柏崎刈羽原子力発電所 6号及び7号炉
重大事故等対処施設の耐震設計における
重大事故と地震の組合せについて
(指摘事項に対する回答)

平成28年8月
東京電力ホールディングス株式会社

No.	開催年月日	コメント内容	頁
—	2016/2/25	前回審査会合(第333回)の議論と論点	2
1	2016/2/25	組合せの目安となるSAの継続時間に見込まれている保守性について説明すること	5
2	2016/2/25	格納容器内の温度・圧力を速やかに低減することの可否を含め、運転状態V(LL)について改めて説明すること	8
3	2016/2/25	荷重の組合せにおけるシナリオの選定理由について、発生確率と影響度合いを考慮した上で、妥当性を説明すること	14

表 フローの各ステップにおける設定値

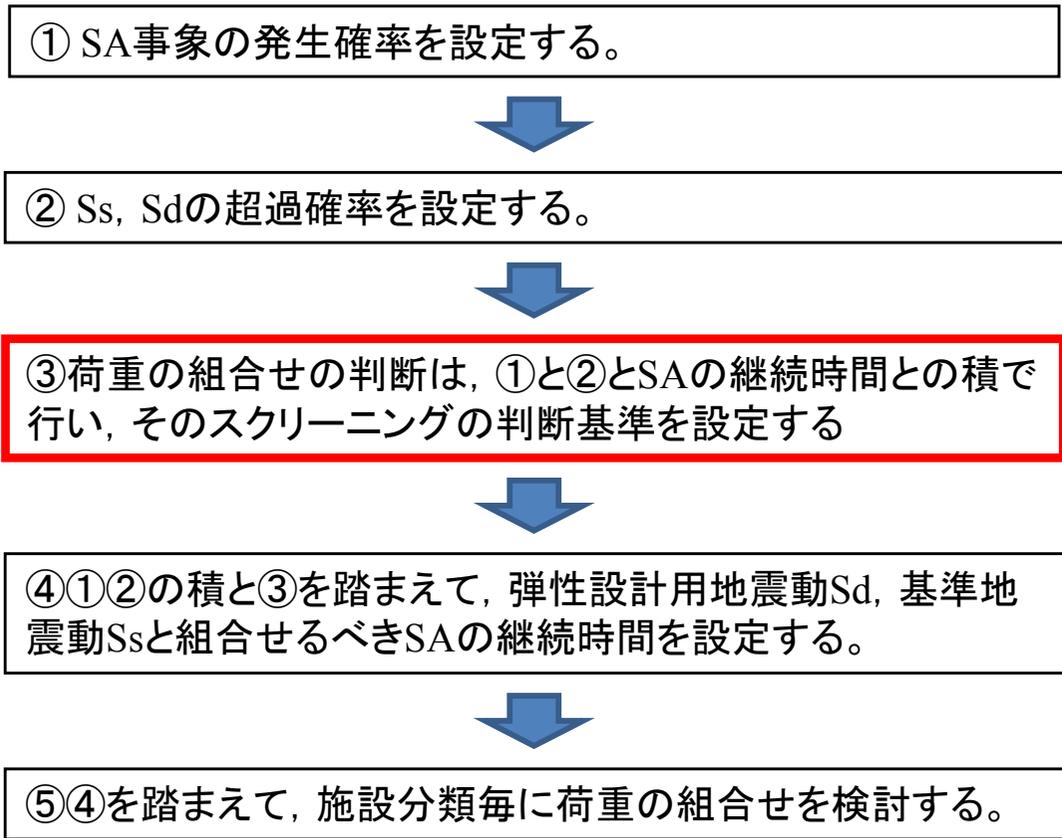
【コメント回答1】組合せの目安となるSAの継続時間に見込まれている保守性について説明すること

回答	「③SAと地震の荷重組合せの判断目安」の設定にあたって、航空機落下確率やJEAG4601に記載されているDB施設の設計の際のスクリーニング基準等である 10^{-7} /炉年に保守性を見込んだ 10^{-8} /炉年をSA施設共通のスクリーニングの目安としている。
----	--

- 柏崎刈羽原子力発電所6号及び7号炉では、下記のフローに従い組合せの目安となるSAの継続時間について設定しており、③のステップにて保守性を見込んだスクリーニングの判断基準を設定している。

①SAの発生確率	10 ⁻⁴ /年	
②地震動の超過確率	Sd: 10 ⁻² /年	Ss: 5 × 10 ⁻⁴ /年
③荷重の組合せを考慮する判断基準	10 ⁻⁸ /年以上 (保守性を見込んだ設定)	
④組合せの目安となるSAの継続時間	10 ⁻² 年以上	2 × 10 ⁻¹ 年以上

【参考】スクリーニング基準設定の体系的整理とJEAG4601との関係性

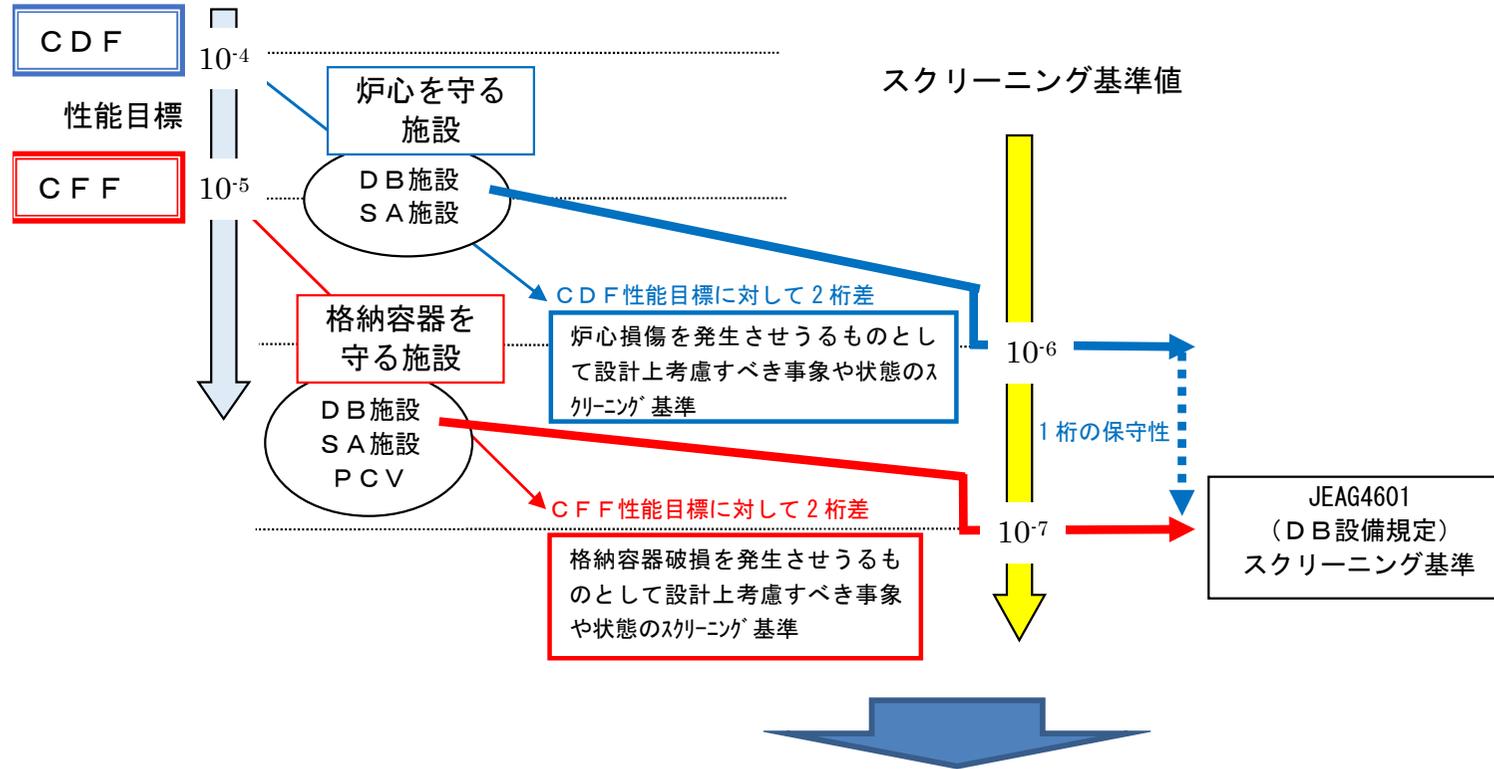
【コメント回答1】組合せの目安となるSAの継続時間に見込まれている保守性について説明すること

DB施設に対する基準であるJEAG4601で、炉心を守る設備と格納容器を守る設備の両方に対してスクリーニング基準として 10^{-7} /炉年が採用されていることは、スクリーニング基準設定の体系的整理から言えば、 10^{-7} /炉年は格納容器を守る設備の基準に相当し、炉心を守る設備に対して1桁保守性を有している。

柏崎刈羽原子力発電所6号及び7号炉の荷重の組合せの検討においては、SA施設としての重要性に鑑み、JEAG4601に規定されているDB施設設計の際のスクリーニング基準である 10^{-7} /炉年に保守性を見込んだ 10^{-8} /炉年をSA施設共通のスクリーニングの目安とする。

図1 格納容器圧力推移

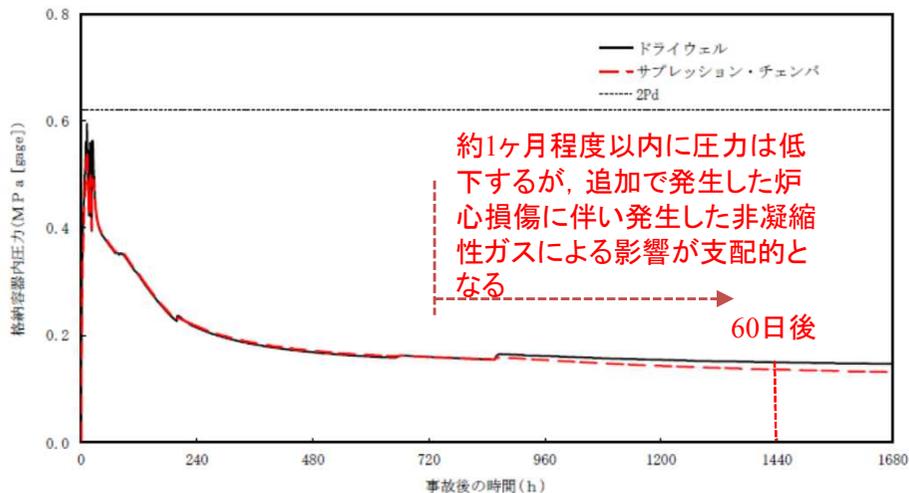
【コメント回答2】格納容器内の温度・圧力を速やかに低減することの可否を含め、運転状態V(LL)について改めて説明すること

格納容器過圧・過温破損(代替循環冷却を使用する場合)の長期解析結果

- ・代替循環冷却は既設のRHRの熱交換器を介した除熱となり、その除熱能力は、RHRによる除熱の3割程度の確保が可能
- ・外部水源を使用しないため、原子炉への注水及び格納容器スプレイは連続にて行うことが可能であり、格納容器内圧力の低減効果は高い
- ・ 2×10^{-1} 年後(60日後)の断面で、圧力は約0.15MPa程度に低下し、この時、サブプレッション・チェンバ水温は100度以下となるが、この圧力は炉心損傷に伴い発生した非凝縮性ガスの影響によるものであることから、PWRと同等の十分な圧力低減効果がある
- ・一方、熔融炉心を冷却した後、冷却水はサブプレッション・プールへ移行することから、DB条件にてSsと組み合わせている温度条件(通常運転条件相当)を上回る
